Umsetzung der EU Meeresstrategie- Rahmenrichtlinie

Berichtsentwürfe zur Aktualisierung der Anfangsbewertung nach § 45c, der Beschreibung des guten Zustands der Meeresgewässer nach § 45d und der Festlegung von Zielen nach § 45e des Wasserhaushaltsgesetzes für Nord- und Ostsee

Synopse eingegangener Stellungnahmen

Verabschiedet von der Bund/Länder-Arbeitsgemeinschaft Nord- und Ostsee (BLANO) am 13.12.2018.

Abbildung 2: Ausdehnung des Lebensraumtyps Riffe (Code 1170, braune Flächen) um Fehmarn auf der Grundlage der Bestandsaufnahme des Landes Schleswig-Holstein.

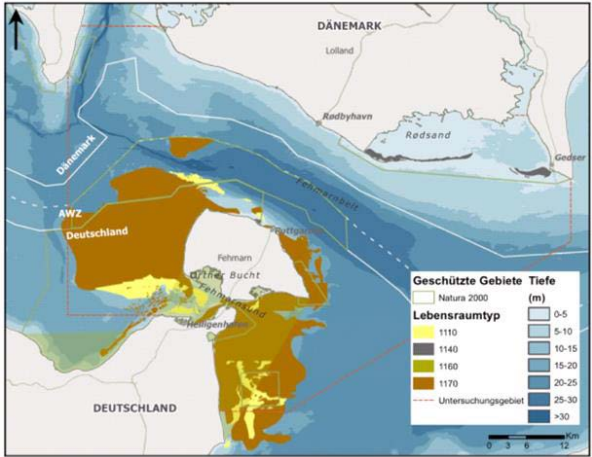
349	122	40-43	001	<p>Die Belastungen der benthischen Lebensräume werden beschrieben, die Würdigung der Auswirkungen durch die Fehmarnbeltquerung kommt aber auch hier zu kurz. Es wird festgestellt, dass lokale und zum Teil temporäre Beeinträchtigungen benthischer Lebensräume unter anderem</p>	<p>Zur Kenntnis genommen.</p> <p>Siehe Erläuterungen zu Stellungnahme Nr. 198.</p>

durch die Umlagerung von Baggergut oder die Überdeckung infolge von Bautätigkeiten erfolgen. Diese beschriebenen Schäden sind auch im Rahmen der Realisierung der festen Fehmarnbeltquerung zu erwarten; die Belastungen sind insoweit nur unzulänglich erfasst.	
350	124	Abb. II.4.2.2-1	012	<p>Der Entwurf für eine Aktualisierung der Zustandsbewertung der deutschen Ostseegewässer enthält auf S. 124 eine Karte (Abbildung II.4.2.2-1), die die weitverbreiteten und besonders geschützten benthischen Lebensräume in der deutschen Ostsee darstellt. Eine Analyse dieser Karte ergibt, dass die Ausweisung des besonders geschützten benthischen Lebensraums Riffe im Bereich um Fehmarn nicht der aktuellen Bestandserfassung der schleswig-holsteinischen Behörden entspricht (Landesamt für Landwirtschaft, Umwelt und ländliche Räume (LLUR)), die zum Ende des Jahres 2015 vorgelegt wurde. Die folgende Karte (Abbildung 2) zeigt die Ergebnisse dieser Bestandsaufnahme; der in der Legende angegebene Lebensraumtyp 1170 entspricht dem benthischen Lebensraum Riffe im Sinne der Abbildung II.4.2.2-1 aus dem Entwurf für die MSRL-Zustandsbewertung.</p> 	<p>Zur Kenntnis genommen.</p> <p>Aufgrund der verschiedenen Anwendungen und Bewertungsfragen sowie der Bezugsmaßstäbe (großräumige Bewertung im der Zustandsbewertung der ganzen Ostsee vs. kleinräumige Bewertung eines Eingriffsvorhabens) sind die Kartenprodukte nicht vergleichbar. Die aktuelle Bestandsaufnahme SH wurde an Femern A/S im Bearbeitungsmaßstab weitergegeben. Für den MSRL Bericht wurden die u. g. Datengrundlagen auf ein Berichtsraster mit einer Kantenlänge von 1 km aggregiert.</p> <p>Die Karte vom LLUR 2015 (die als Beurteilungsgrundlage für die benthischen Habitate im Rahmen der FBQ diente) wurde zudem für die Abb. II.4.2.2-1 nicht berücksichtigt, vielmehr basiert diese auf Sedimentkarten aus den Jahren 2000 und 2008 (BSH, Reimers, LLUR).</p> <p>Dabei sei auch auf das →Hintergrunddokument: „Methodik der Benthosbewertung in den deutschen Ostseegewässern“ verwiesen. Zur Bewertung des Meeresbodens werden danach die weitverbreiteten benthischen Lebensräume (Broad Habitat Types BHT) und die besonders geschützten benthischen Lebensräume (Other Habitat Types OHT) unterschieden.</p>

Abbildung 3: Rasterdarstellung des besonders geschützten Lebensraums Riffe nach MSRL-Zustandsbewertung (blaue Rechtecke) sowie Ausdehnung der Riffe nach der Bestandsaufnahme des Landes Schleswig-Holstein (braune Flächen) im Bereich nördlich von Fehmarn.

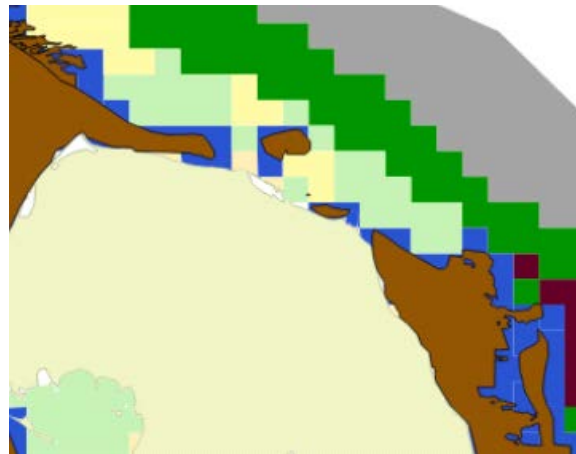
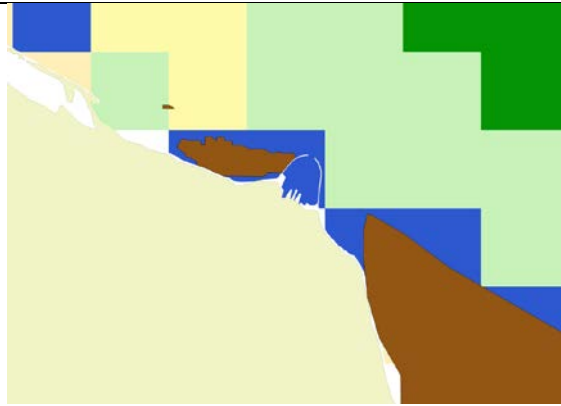
Die nachfolgenden zwei Karten (Abbildung 3 und Abbildung 4) des Bereichs nördlich der Insel Fehmarn zeigen die Ausdehnung des Lebensraumtyps Riffe auf der Grundlage der Daten, die der Karte in dem aktuellen Entwurf der MSRL-Zustandsbewertung und der Karte zur aktuellen Bestandsaufnahme des Landes zugrunde liegen. Die aktuelle Bestandsaufnahme zeigt keinen Lebensraumtyp im Bereich des Hafens von Puttgarden oder südöstlich davon. Für andere Bereiche der Küste vor Fehmarn ergibt sich wiederum aus der Karte des Entwurfs, dass keine Riffe vorhanden sind, obwohl die schleswig-holsteinische Bestandsaufnahme in diesen Bereichen Riffe erfasst hat.

Es entzieht sich unserer Kenntnis, warum die Karte in dem ausgelegten Entwurf von der aktuellen Bestandsaufnahme abweicht. Eine mögliche Erklärung wäre, dass die Lebensraumtypen als Raster dargestellt werden. Eine gerasterte Darstellung führt zwangsläufig zu einer stark vereinfachten Darstellung der zugrundeliegenden Daten und gibt die tatsächlichen Verhältnisse nur bedingt zutreffend wieder. Es ist auch denkbar, dass die Karte des Entwurfs die aktuelle Bestandsaufnahme nicht berücksichtigt.

Änderung:

Ergänzung der Bildunterschrift wie folgt:
„Datengrundlagen und Methodik der Darstellung siehe →Hintergrunddokument: [Methodik der Benthosbewertung in den deutschen Ostseegewässern](#)“.
